From: *"5.1.2,e"*
Sent: *Thu, 6 May 2021 18:43:39 +0200*
To: *"5.1.2,e" <5.1.2,e@amsterdam.nl>*
Subject: *Re: Kavel 46, reggeborgh/red company: damwand buiten kavelgrens*

Hoi 5.1,2,e
Ik ben bezig met de voorbereiding van de erfpachtaanbieding van het plan van kavel 46 (distelweg 451)
Nu is mij recent gebleken dat het plan aan de Tolhuiskanaalzijde de perceelsgrens overschrijdt. Vraag is of ik dat water wel kan uitgeven.
De bestemmingsplangrens 'gemengd' / 'water-1' loopt precies over de kadastrale grens. Hoewel wij eigenaar zijn van dat water is RWS de waterbeheerder. De voorgenomen bebouwing vraagt om demping van een stukje water.
Het dempen van water moet volgens de afspraken die we als gemeente gemaakt hebben met RWS gecompenseerd worden.
Hoe werkt dit in de vergunningaanvraag? Past de aanvraag op dit punt binnen het bestemmingsplan? Is watercompensatie daar onderdeel van? Erfpachter zegt van RWS goedkeuring te hebben obv bouwaanvraag. Is jou dat bekend?
Zie ook onderstaande mail van 5.1,2,e over watercompensatie aan de erfpachter.

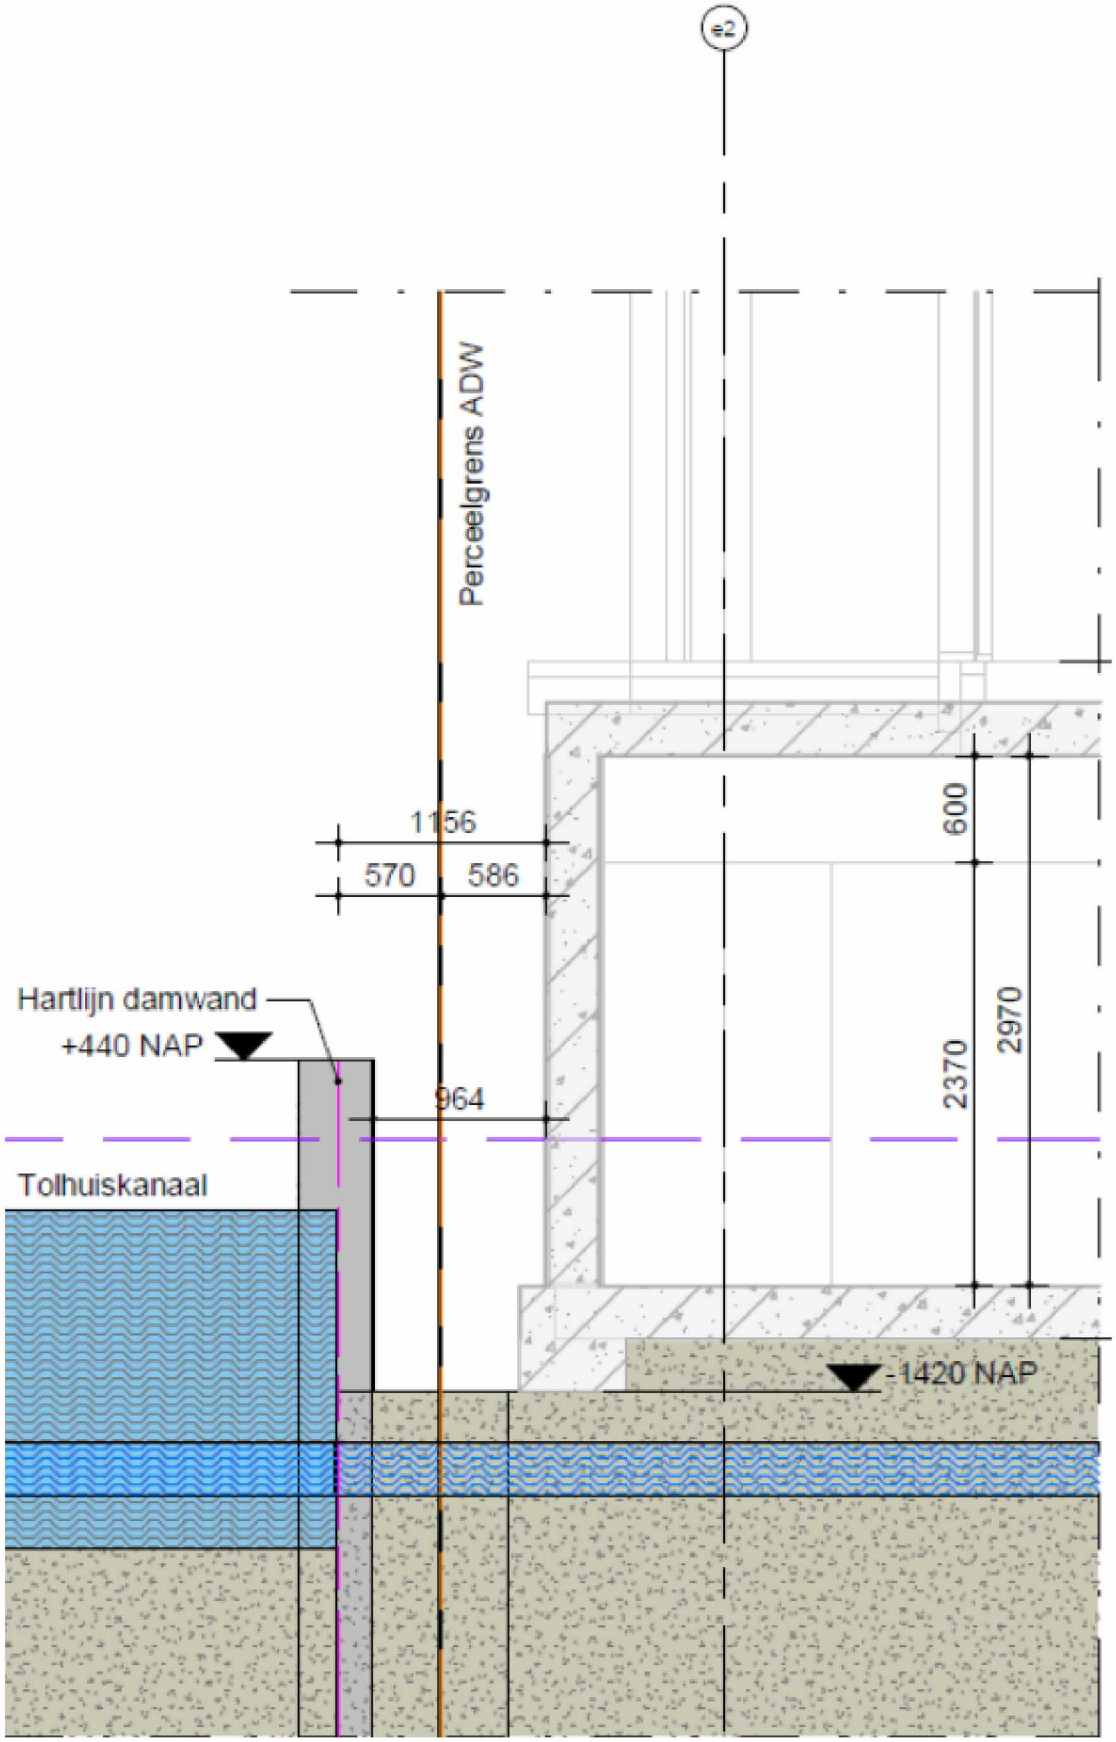
Uit dit fragment van een tekening blijkt wel dat er een damwand in het kanaal wordt aangebracht (waarvan het midden op 57 cm uit de kavelgrens komt; zie linker tekening), maar ging er van uit dat die slechts noodzakelijk was om het waterpeil te verlagen om de kelder te kunnen maken (zie rechter tekening):

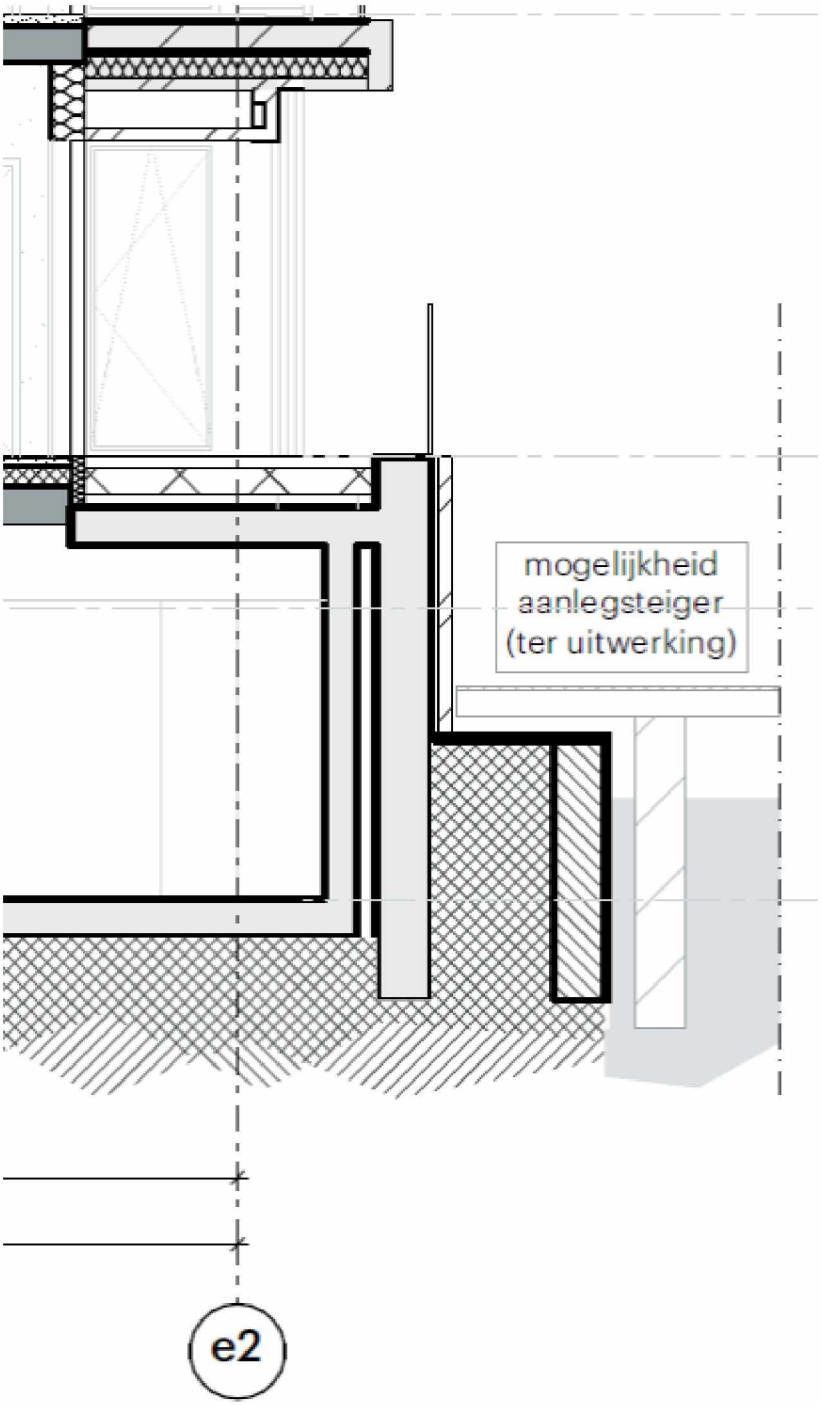
Nu zie ik echter ook een andere (gespiegelde) doorsnede waaruit inderdaad blijkt dat de damwand blijft staan, de ruimte tussen de damwand en de kelderwand wordt opgevuild en er wellicht een aanlegsteiger overheen wordt aangebracht:

De permanente aanwezigheid van de steiger moet ik derhalve nu gaan regelen (dank voor de oplettendheid), de mogelijke te realiseren aanlegsteiger zit nog niet in de aanvraag (ik heb de vraag bij 5.1,2,e neergelegd wat hij hier van plan is).

- V.w.b. de blijvende damwand geldt, anders dan voor een tijdelijke damwand, dat die ook een omgevingsvergunning behoeft. Ik moet dus ook nagaan of het plaatsen van deze damwand in het bestemmingsplan past. Ook daar kom ik nog op terug.
